3点で構成されるジョイント要素における評価点の変更点について (SuperFLUSHver5.3 と ver6.0 の比較)

図1 3点で構成されるジョイント要素の応力・歪評価点

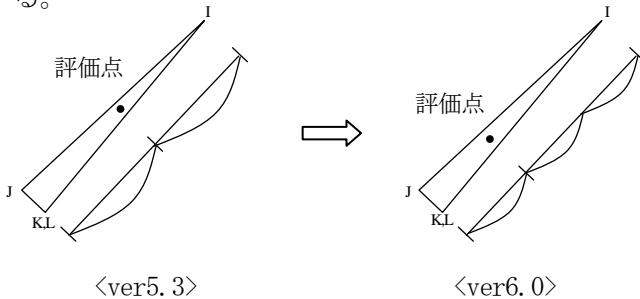
図1に示すように3点で構成されるジョイント要素に対して、従来は4点構成ジョイントと同じ要素中心で応力・歪を評価していたが、SuperFLUSH6.0において評価点を要素の2/3の位置に変更を行った。それについて、新旧バージョンの計算結果を検証する。

図3 JOINT要素せん断応力の比較（線形解析）

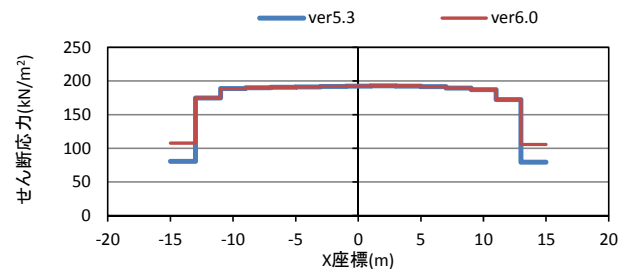
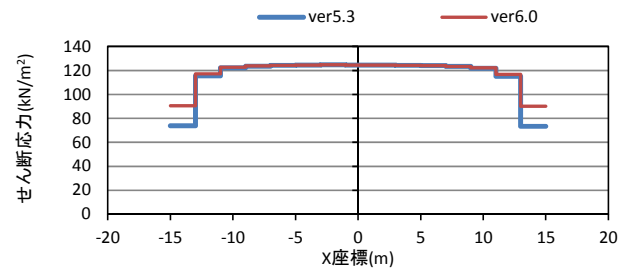
図3、図4にジョイント要素の最大せん断応力分布を示す。ここで、両端の要素が3点ジョイントでそれ以外は4点ジョイントを示している。図より、ver6.0の3点ジョイント要素のせん断応力結果が

ver5.3の結果より大きく評価されていることが確認できる。

また、線形解析では4点ジョイント部は完全に一致し、等価線形ではわずかではあるが、3点ジョイント応力歪評価の影響が隣接する4点ジョイントにも及んでいる。

3点ジョイントの評価点の変更により、その応力歪の値に影響をおよぼすことが確認された。3点構成の要素の評価としては、新しい評価の方が工学的には妥当であると考えられ、また従来の評価に比較し安全側となる。

しかしながら、3点ジョイントを用いた場合、新バージョンは従来バージョンと解が異なるため利用者は注意が必要である。
